**GERENCIA REGIONAL DE CONTROL DE JUNÍN**  
**INFORME DE HITO DE CONTROL**  
**N.º 29062-2021-CG/GRJU-SCC**

**EJECUCIÓN DE LA OBRA: “CREACIÓN Y AMPLIACIÓN DEL  
SERVICIO DE SANEAMIENTO BÁSICO DE AGUA POTABLE  
Y DESAGÜE EN EL ANEXO DE COLPAR, RANGRA,  
ÑAHUINPUQUIO Y LOS BARRIOS DE LLACTA, UNOIMARCA  
Y ZONA PERIMÉTRICA DE QUILCAS CERCADO, DISTRITO  
DE QUILCAS – HUANCAYO – JUNÍN”**

**HITO DE CONTROL N.º 04 – LIQUIDACION DEL CONTRATO  
DE EJECUCION DE OBRA**

**Reservorio apoyado  $V=20$  m<sup>3</sup> de Colpar**  
**Imágenes.º 3 Y 4**

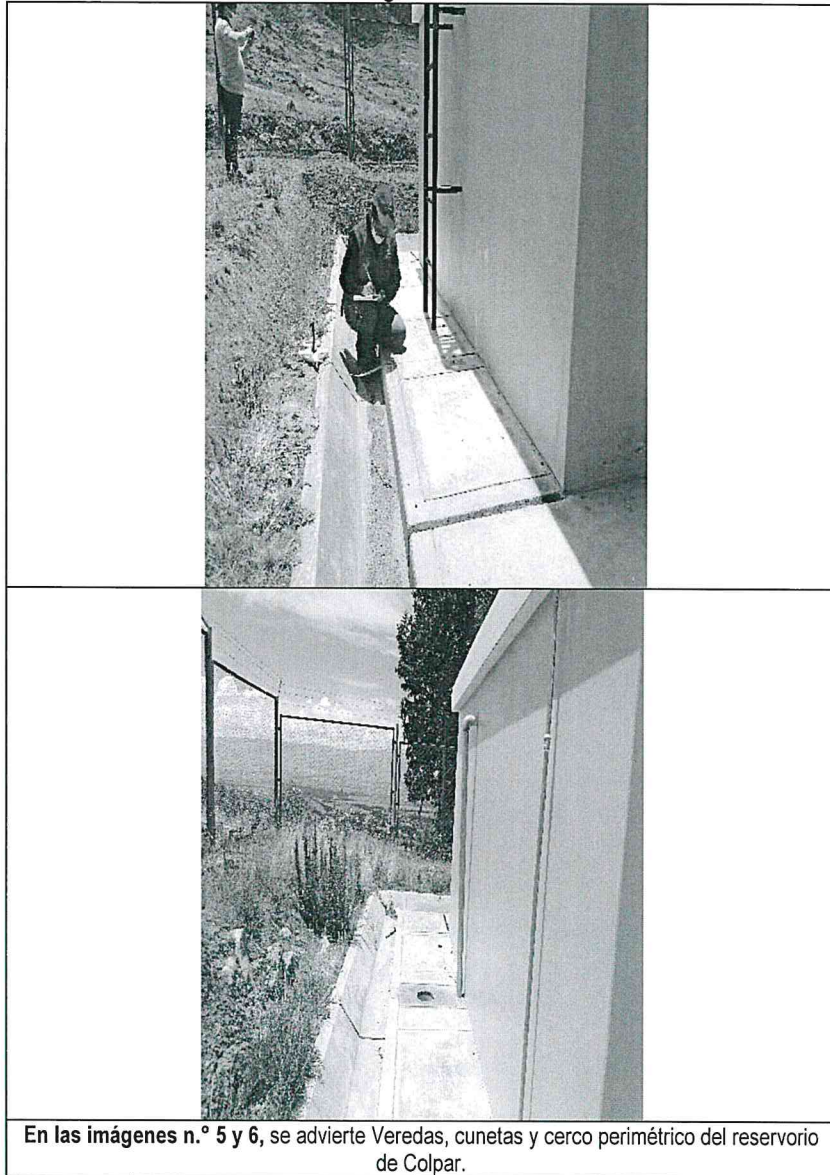
Sumado a ello se observa que algunos planos de replanteo adjuntos a la liquidación no reflejan las medidas encontradas en campo realizando una verificación aleatoria en el reservorio de Colpar, encontrándose lo siguiente:

Advirtiéndose cierta diferencia en las medidas indicadas de las diferentes estructuras con respecto a lo existente físicamente en campo, tales como:

- Espesor de la losa encontrada en campo es de 020 mt., pero según plano es de 0.15 mt.
- El largo y ancho del reservorio es de 4.05 mt. y 4.05 mt., pero según plano es de 4.00 mt. y 4.00 mt.

Asimismo, en el plano de replanteo no se observa las cunetas que se encuentran en el contorno del reservorio, tampoco se encontró en los planos la existencia del cerco perimétrico

**Cruce aéreo de tubería de L=40.00m  
 Imágenes n.° 8, 9, 10 Y 11**

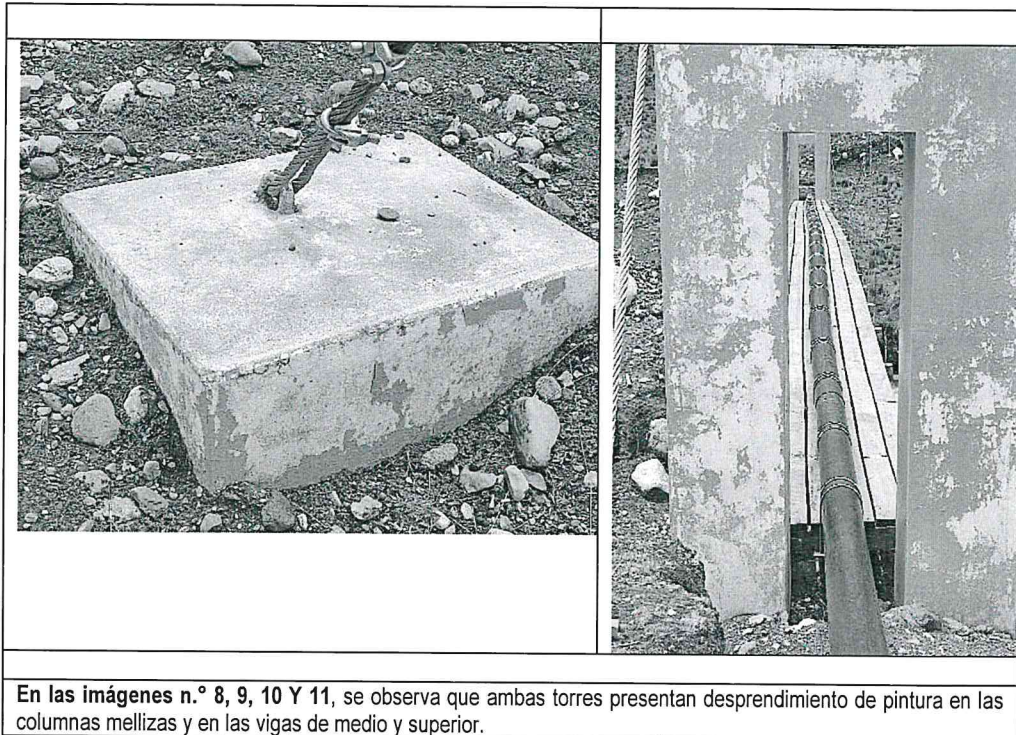
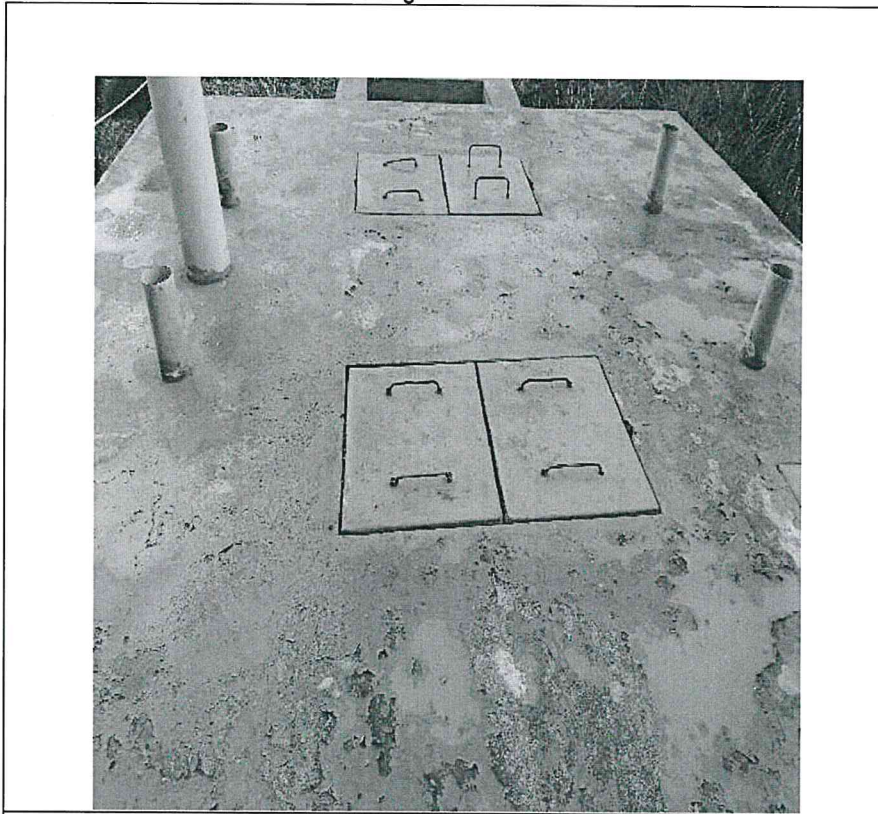
- i. **En el cruce aéreo de tubería de L=40.00m<sup>4</sup>, N°1 ubicado en el anexo de Ñahuimpuquio se observa que las dos torres del lado izquierdo y derecho, así como el dado de concreto presenta desprendimiento de la pintura en las columnas mellizas y en las vigas medio y superior, tal como se observa en las imágenes siguientes:**

En relación al desprendimiento de pintura de la torre del cruce aéreo, denota incumplimiento de las especificaciones técnicas de la partida "01.09.14.06.01 PINTURA EXTERIOR EN ESTRUCTURAS, 2 MANOS" de la pintura, del cruce aéreo n.° 1 de tubería L=40.00m, del expediente técnico del adicional n.° 3 y deductivo n.° 2, que señala en la descripción "(...) Se hará un pintado con pintura látex en dos manos para que ofrezca un acabado mate con cobertura homogénea, previa imprimación. (...)".

Asimismo, las deficiencias advertidas en la estructura de la torre respecto al desprendimiento de las aristas, podrían ocasionar el deterioro prematuro y afectación a la calidad.

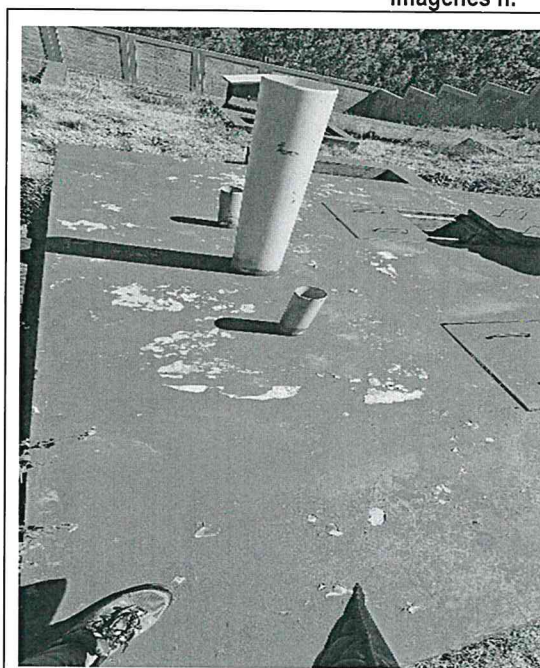
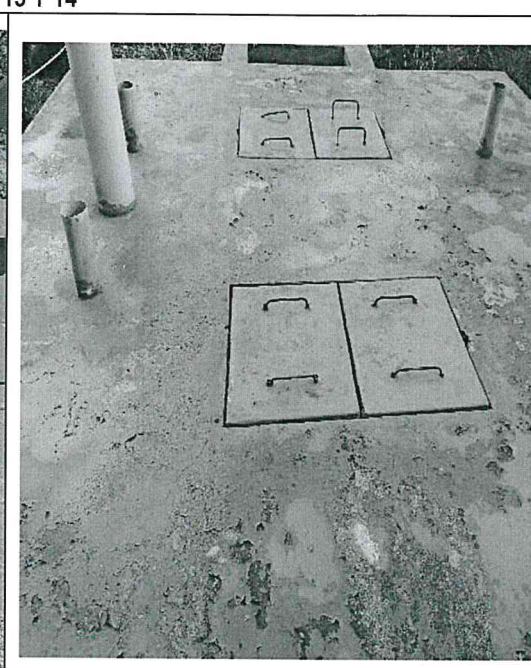
- ii. Planta de Tratamiento de Aguas Residuales, ubicado en el anexo de Colpar; en el tanque imhoff se observa desprendimiento de la pintura, tal como se observa en las imágenes siguientes:

Dicha observación fue anteriormente advertida a través del informe INFORME DE HITO DE CONTROL N.º 13627-2021-CG/GRJU-SCC, observándose que a la fecha dicho desprendimiento de pintura se viene incrementando, tal como se observa en las siguientes vistas fotográficas:

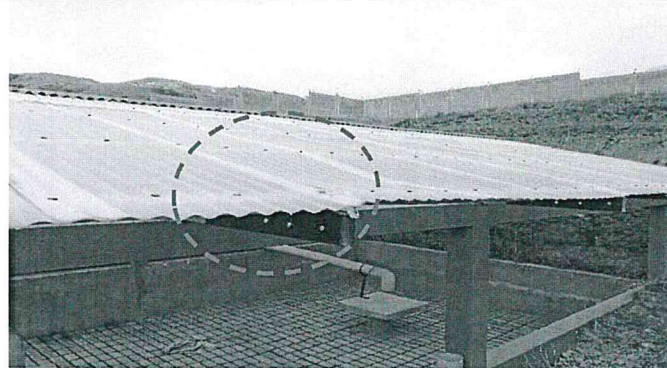
Además, los dos filtros biológicos en la parte superior, presentan piedras mayores a 2", tal como lo exige el plano, encontrándose piedras con dimensiones de 2 ½ " x 4", 2" x 5", 2" x 6", entre otros tamaños, conforme las imágenes siguientes:

Al modificarse el tamaño de piedra puede alterarse el medio filtrante proyectado del filtro biológico, con lo cual se puede alterar el tipo de tratamiento de las aguas residuales y con ello afectar el tratamiento de las aguas en los sistemas que siguen dentro de todo el sistema de la PTAR.

**Techo del lecho de secado de la PTAR de Colpar**  
**Imágenes n.ºs 18, 19, 20 y 21**

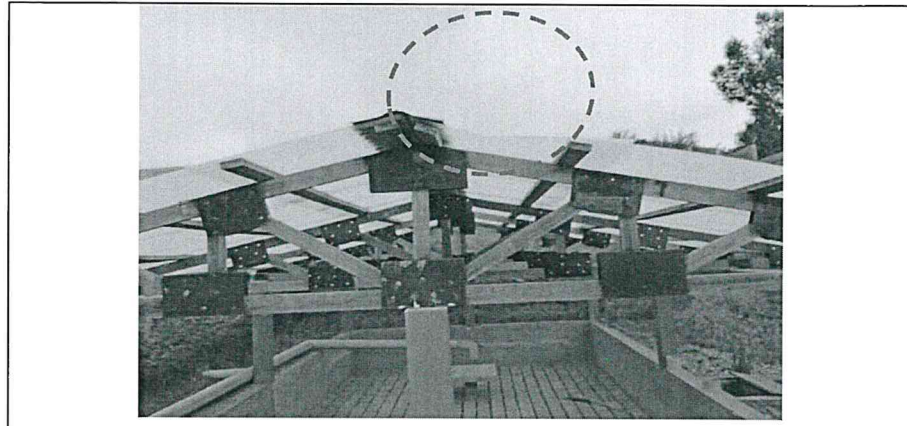
Por otra parte, en el techo del lecho de secado de la PTAR, se observa deformaciones y rotura en la calamina que cubre el lecho de secado, conforme las imágenes siguientes:

En la imagen n.º 18, se observa deformación de la calamina del lecho de secado de la PTAR.

En la imagen n.º 19, se observa deformación de la calamina del lecho de secado de la PTAR.

En la imagen n.º 20, se observa deformación de la calamina del lecho de secado de la PTAR.

Las deficiencias advertidas en la estructura de la cobertura respecto a las deformaciones de la calamina y rotura, podrían ocasionar el deterioro prematuro y afectación a la calidad de la obra.

**Corte de perfil de la PTAR de Colpar**  
Imágenes n.º 27

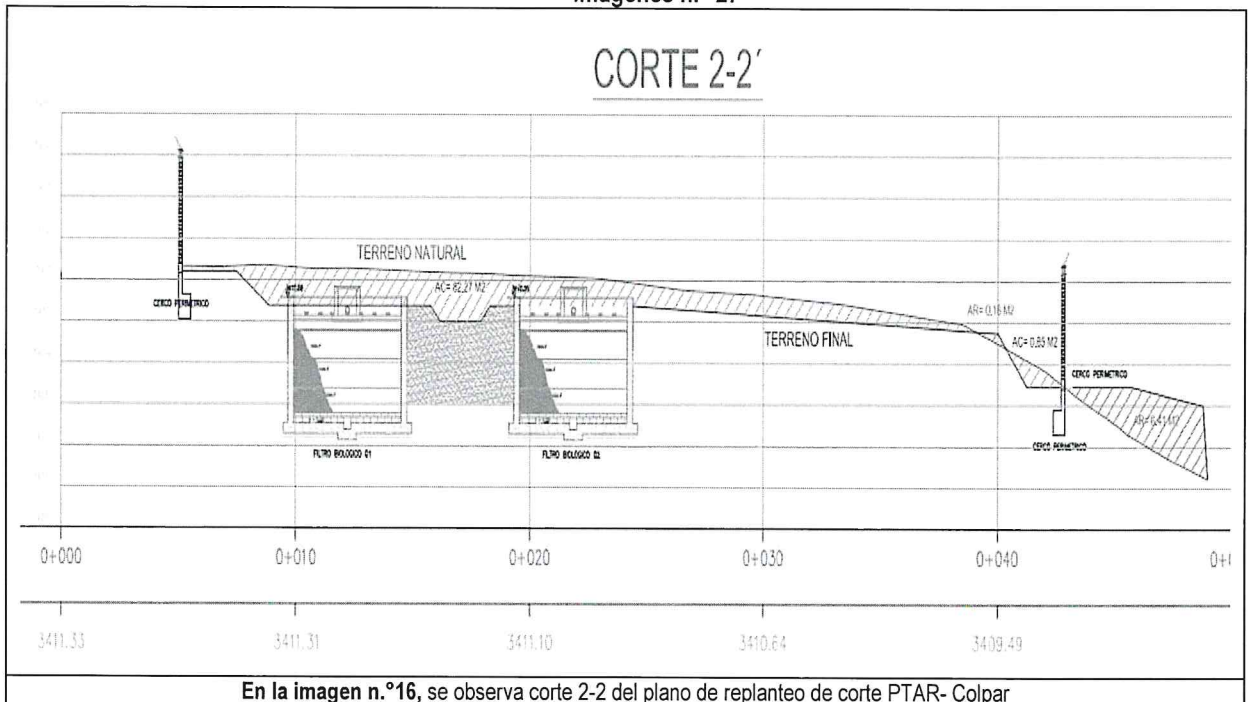
En la imagen n.º16, se observa corte 2-2 del plano de replanteo de corte PTAR- Colpar

Así como colocación de grava de diferentes diámetros a lo exigidos según expediente técnico en el filtro biológico, la falta de funcionamiento del sistema de cloración, podrían afectar a la calidad de agua tratada que debe conseguirse con la planta de tratamiento.

#### Imágen.º 28

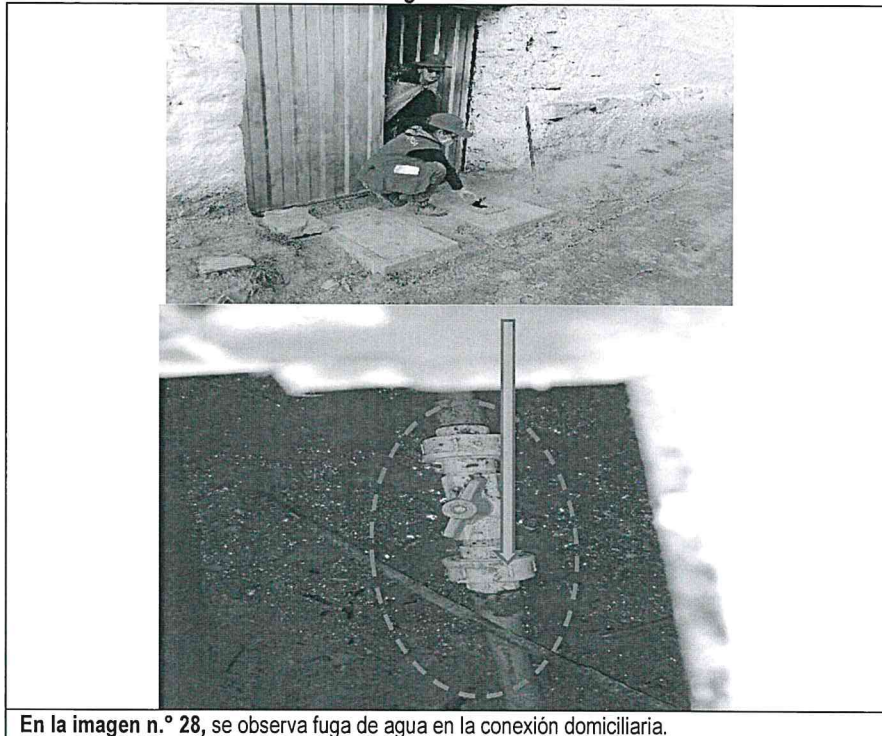
- iii. En una de las conexiones domiciliarias, ubicadas en el anexo de Colpar, se observa fuga de agua en una de las cajas de conexiones domiciliarias, tal como se observa en la imagen siguiente:

En la imagen n.º 28, se observa fuga de agua en la conexión domiciliaria.

**Caseta de UBS de Colpar**  
**Imágenes n.ºs 29 y 30**

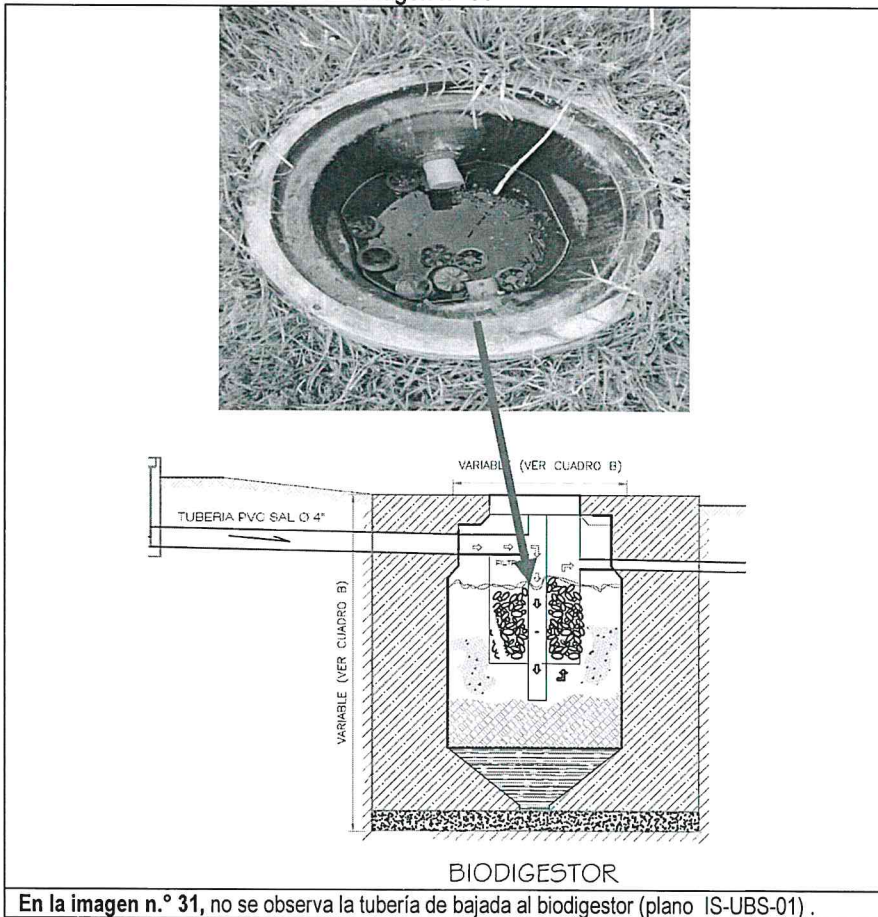
**En las imágenes n.ºs 29 y 30, se advierte filtración en válvula de paso del lavadero**

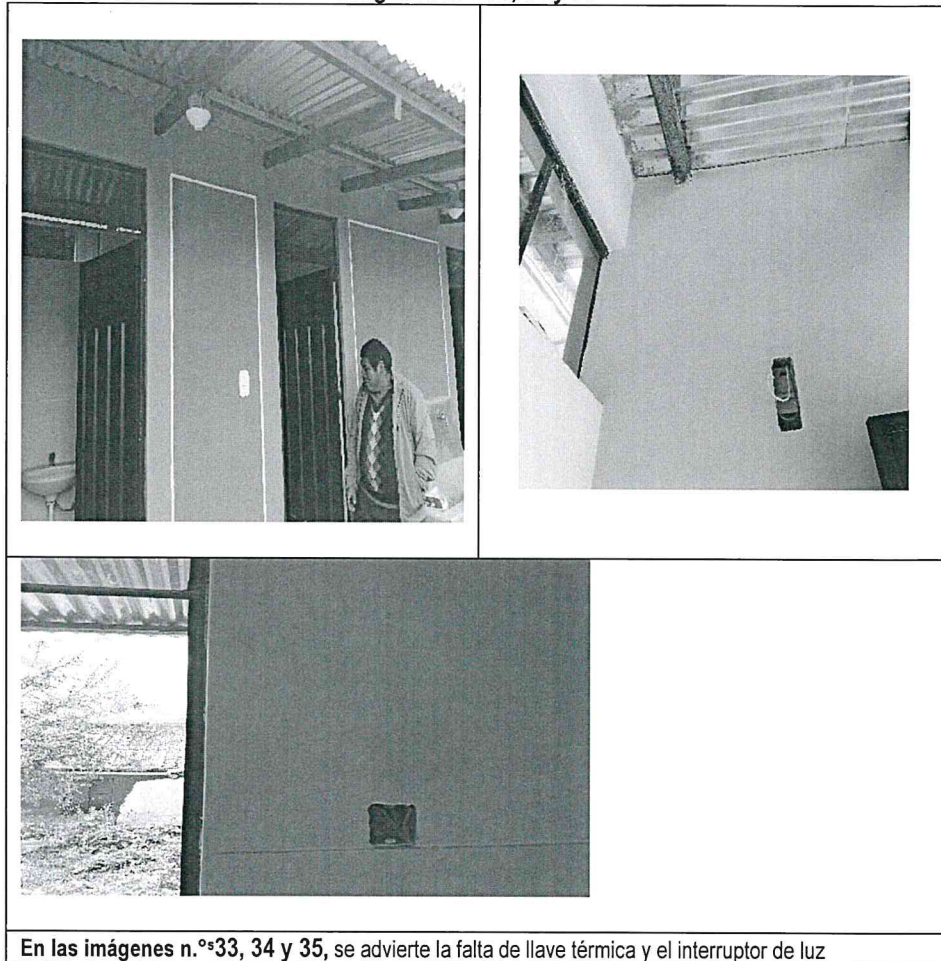
En las imágenes n.º 32, se observa filtración de agua por la zona de acceso de la tubería en la caja de válvula de concreto.

La filtración de agua en la caja de válvulas puede deterior la calidad del concreto de caja de válvulas, así también puede disminuir el volumen de agua a distribuir a la población.

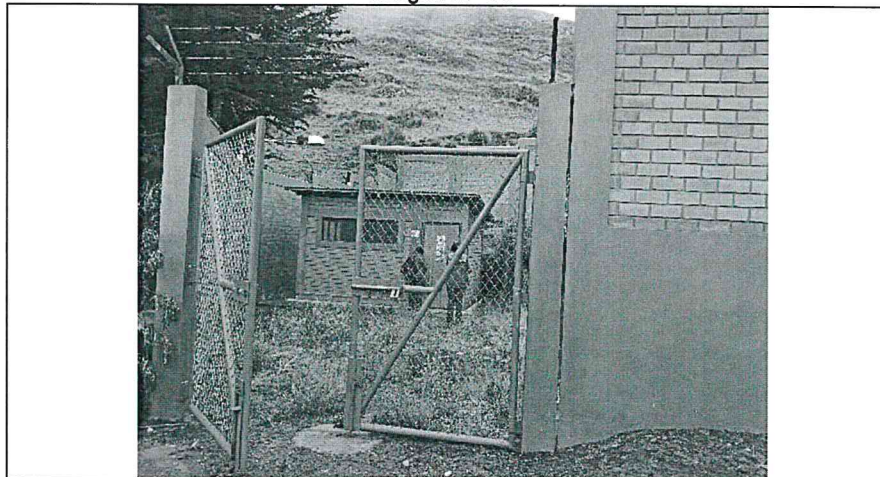
La existencia del plástico de envase del soquete colocado en el techo y la falta llave térmica y el interruptor de luz, denota que no se habría culminado con la instalación del sistema eléctrico asimismo nos indica que posiblemente no se habría llevado a cabo la revisión y supervisión del sistema para la recepción de obra, hecho que pone en riesgo la calidad de la obra

**Caja de válvula de control**  
**Imagen n.º 37**

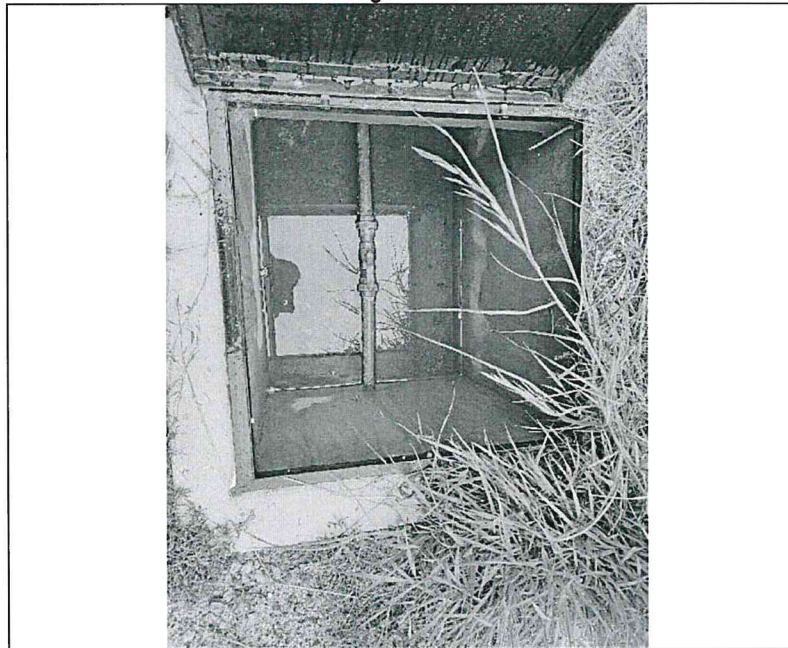
Es así que, se observa la válvula de control, en el interior se observa que el sumidero no está evacuando el agua retenida, por lo que se está oxidando la válvula, tal como se observa en la imagen siguiente:

En la imagen n.º 37, se observa la caja de válvula de control, en el interior se observa que la válvula se viene oxidando.

Al respecto, se advierte que el sumidero de la cámara de concreto donde se encuentra instalada la válvula de purga no está evacuando el agua retenida en la cámara; por lo que se advierte que no estaría funcionando adecuadamente.

La corrosión de las tuberías de la caja de válvula podría deteriorar rápidamente la obra y podría afectar a la calidad de la obra, incumpliendo la noma GE.030. Calidad de la construcción del Reglamento Nacional de Edificaciones.
